ZARZĄD MORSKICH PORTÓW SZCZECIN I ŚWINOUJŚCIE SPÓŁKA AKCYJNA

Nr referencyjny: **OZ-092/2/IIB-II-9/2024**

dotyczy: postępowania prowadzonego w trybie przetargu nieograniczonego na roboty budowlane na podstawie ustawy Prawo zamówień publicznych, pod nazwą **„Przebudowa stanowiska promowego nr 4 na terenie Terminalu Promowego w Świnoujściu”**.

Zestaw 9

PRZEKRÓJ 4 - 4

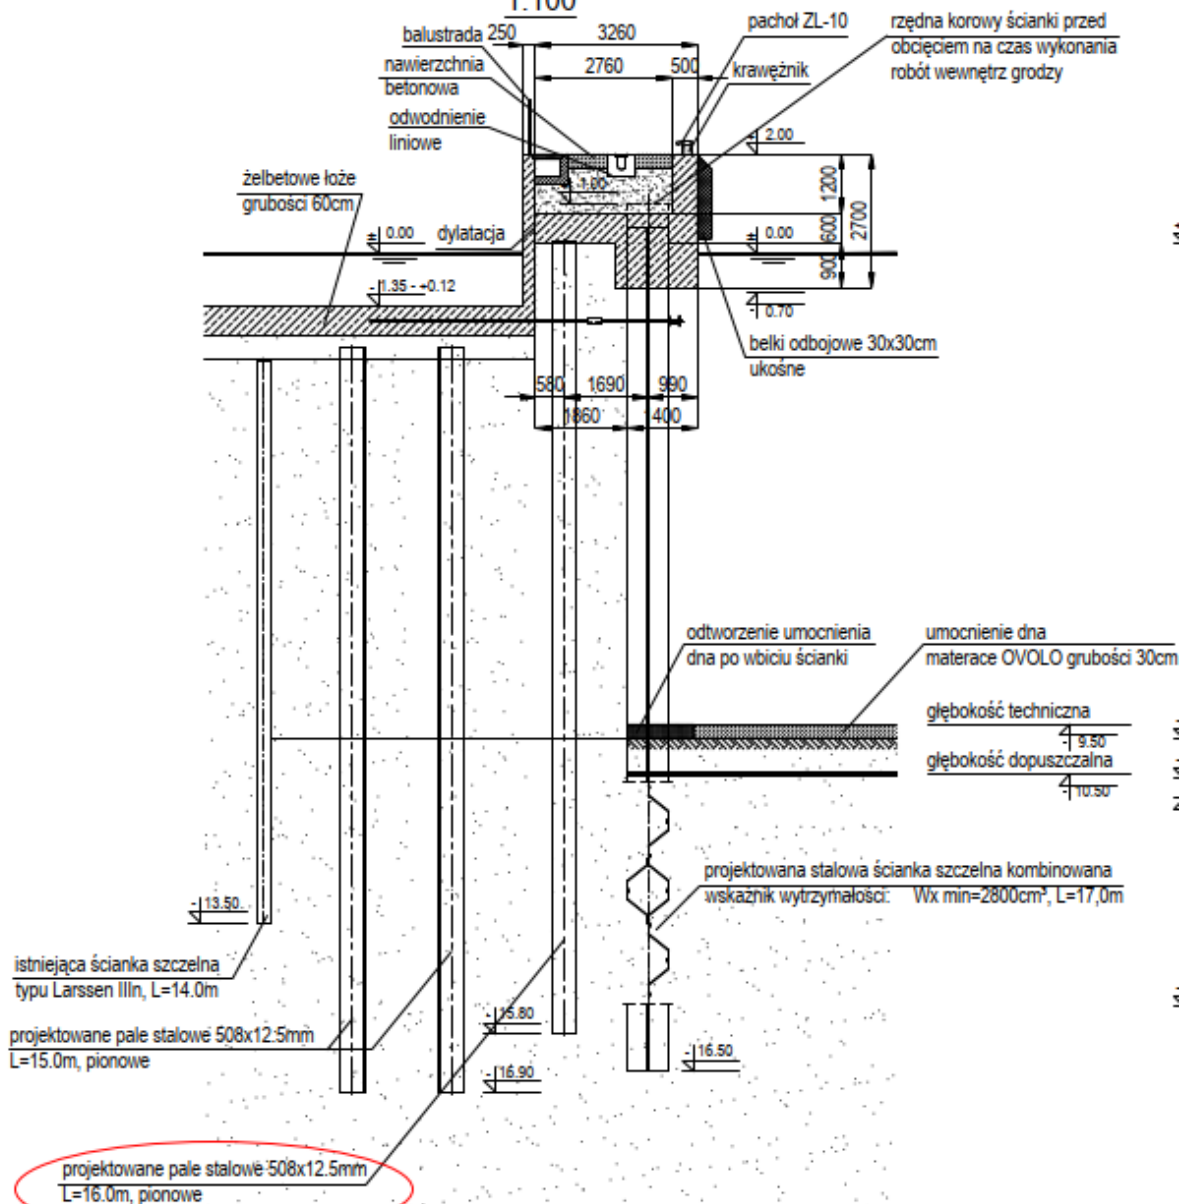
HYDRO. Wg Rys.2/H/22 przekrój 4-4 projektowane pale stalowe 508x12,5mm zlokalizowane tuż przy ścianie są długości 16m, natomiast na planie palowania i wbicia ścianki szczelnej Rys.2/H/18 oraz w zestawieniu pale A.1.5 ÷ A.1.9 są długości 15m. Prosimy o wyjaśnienie.

Pale stalowe 508x12,5mm (A.1.5 ÷ A.1.9) zlokalizowane tuż przy ścianie, są długości 16m.

PRZEKRÓJ A-A

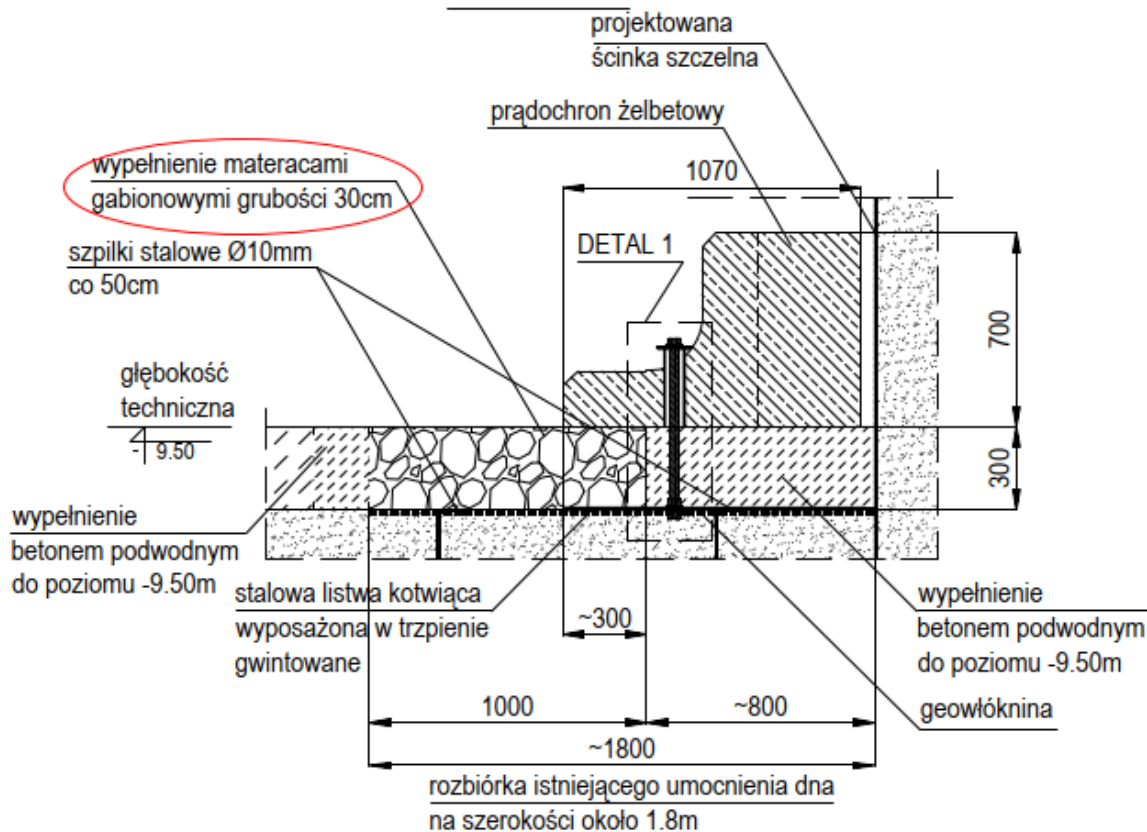
HYDRO. Zgodnie z opisem projektu technicznego pkt 2.1.4 oraz SST-1.5 Umocnienie dna pkt 5.2.2: „Rozebrane umocnienie dna należy odtworzyć za pomocą dopasowanych koszy gabionowych grubości 50 cm” natomiast wg rysunku 1.2/H/35 materace gabionowe są grubości 30 cm. Prosimy o wyjaśnienie rozbieżności.

Grubość gabionów i wypełnienia betonem to 30 cm.

PRZEKRÓJ A-A

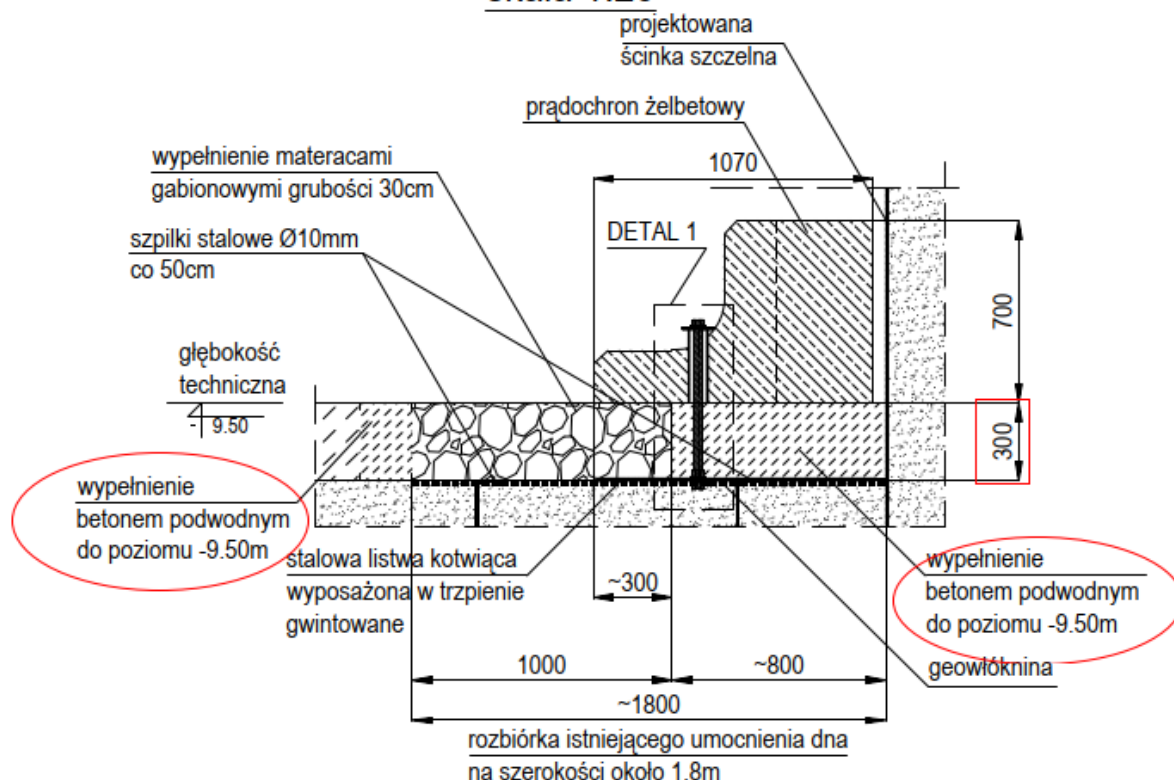
HYDRO. Zgodnie z opisem projektu technicznego pkt 2.1.4 oraz SST-1.5 Umocnienie dna pkt 5.2.2: „Występujące na styku umocnienia ze ścianką szczelną oraz na styku z istniejącym umocnieniem dna wolne przestrzenie należy wypełnić betonem podwodnym C16/20, po uprzednim wyłożeniu ścian gabionów geowłókniną. Grubość wypełnienia 50 cm.”, natomiast wg rysunku 1.2/H/35 wypełnienie betonem ma być grubości 30 cm. Prosimy o wyjaśnienie rozbieżności.

Grubość gabionów i wypełnienia betonem to 30 cm.

WIDOK - ROZMIESZCZENIE PŁYTEK SZALUNKOWYCH

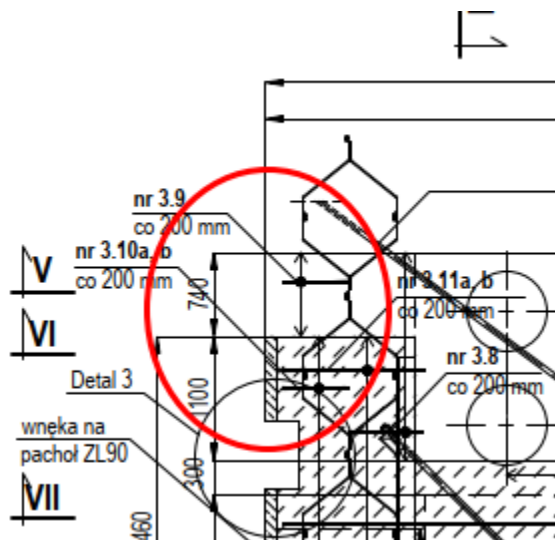
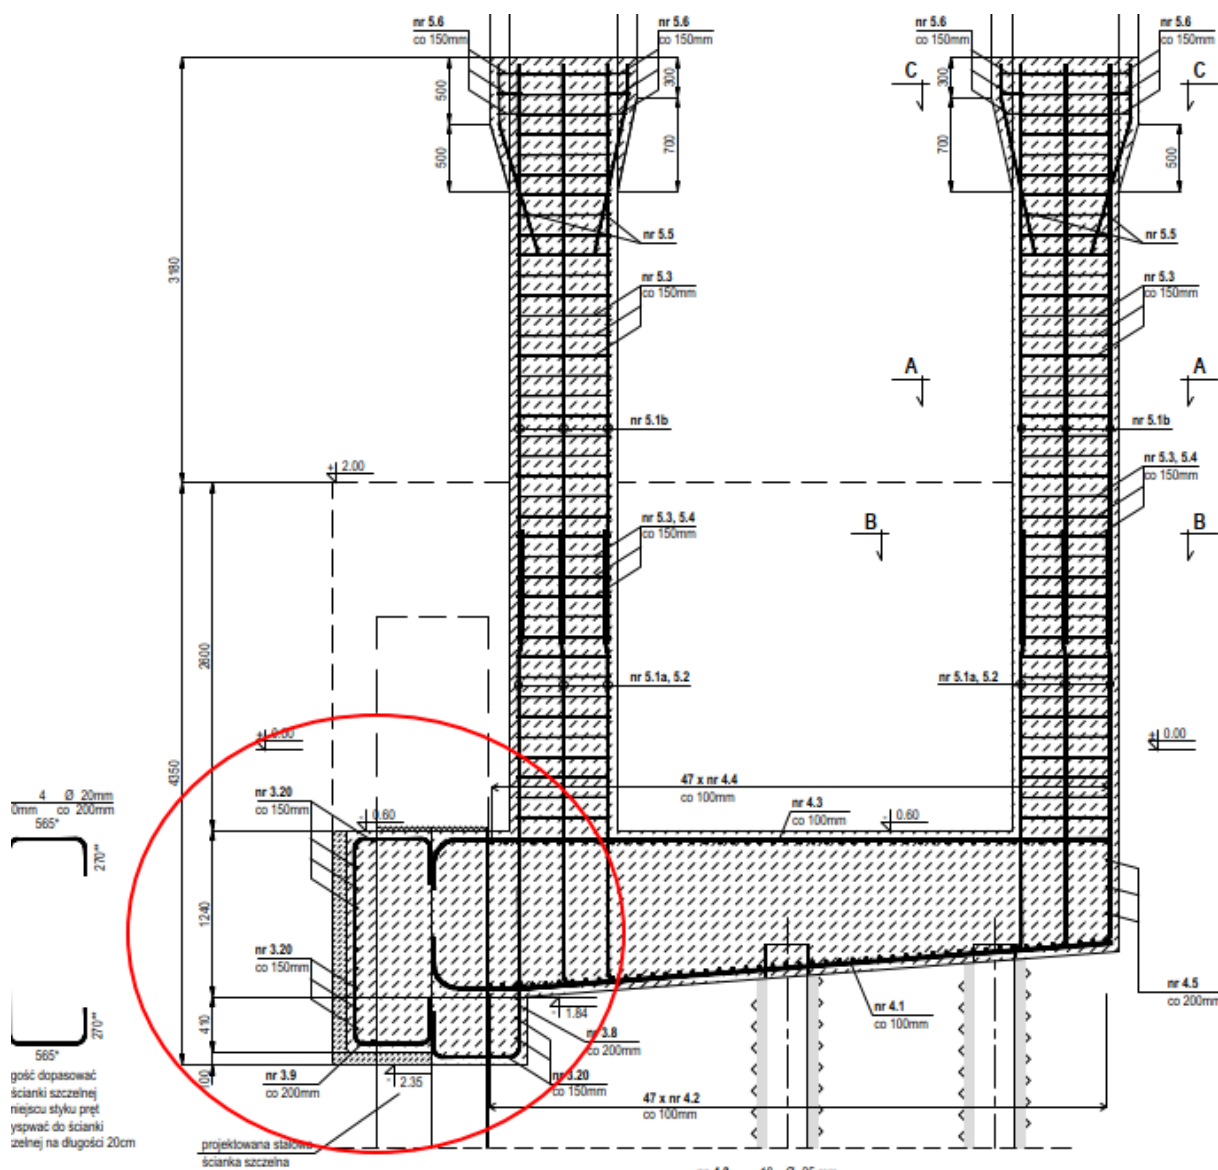
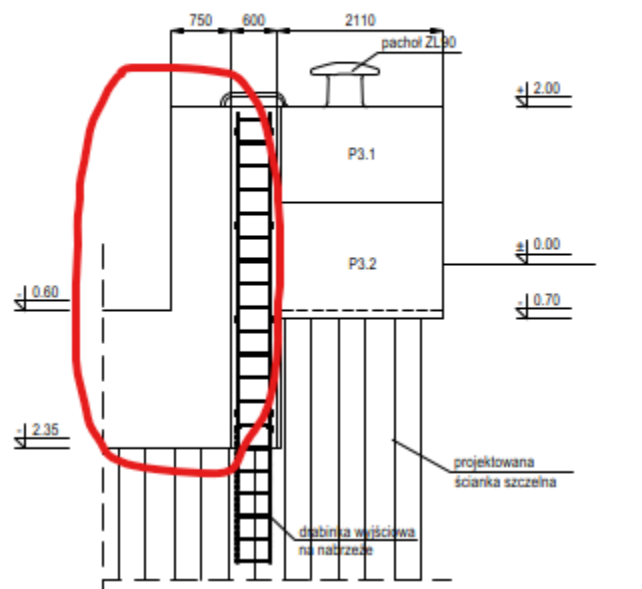
HYDRO. NA rysunku 1.2/H/23 – sekcja nr 3 w przekrojach V-V oraz VI-VI zaznaczono, że należy wykonać prefabrykowane płyty licowe, natomiast na rysunku nr 1.2/H/37 – płytki szalunkowe nie wyspecyfikowano płytek szalunkowych po lewej stronie drabinki. Prosimy o wyjaśnienie w jaki sposób ma być wykonany odcinek na lewo od drabinki – czy w deskowaniu systemowym, czy przy użyciu prefabrykowanych płyt szalunkowych.

Deskowanie jest sprawą przyjętej technologii robót i jest po stronie Wykonawcy. Wymieniony fragment można wykonać zarówno w deskowaniu systemowym jak i przy użyciu prefabrykatów szalunkowych.
